Wijziging in stoffering en rugframe bij 240-stoelen

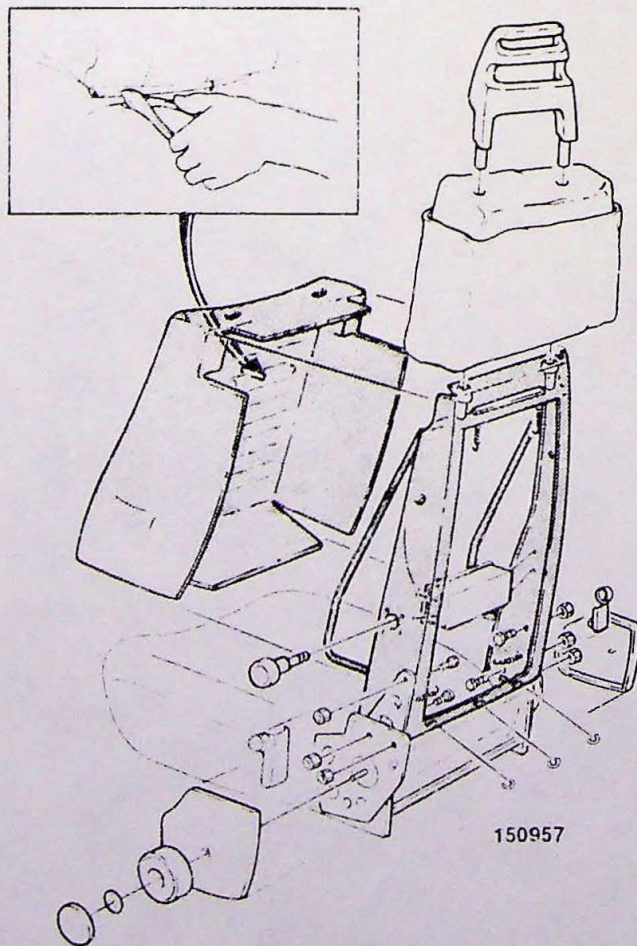
Een wijziging in rugframe en stoffering is omstreeks week 20 1990 ongeveer bij 244-chassisnummer -424126 en bij 245-chassisnummer -877564 in de produktie ingevoerd. Deze andere stoffering past goed bij het gewijzigde rugframe.

Rugframe	3 540 168-6
Stoffering	3 540 148-8
4 st bouten	974 374-1
4 st afstandsbussen	948 007-0

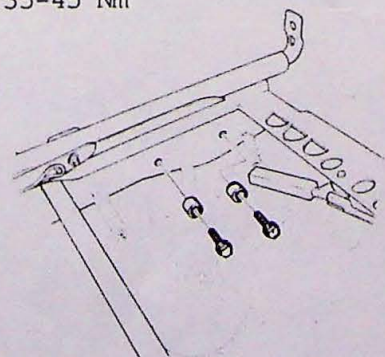
De bevestiging van de boutverbinding tussen het rugbeslag en de zittingframes is verbeterd. Door aan de onderkant van het zittingframe langere bouten met bussen te gebruiken is de klemkracht in de boutverbinding verbeterd. Deze wijziging werd ongeveer bij 244-chassisnummer -425511 en bij 245-chassisnummer -879483 ingevoerd.

Vier langere bouten met bussen aan de onderkant van de stoel.

Aanhaalmoment:
35-45 Nm
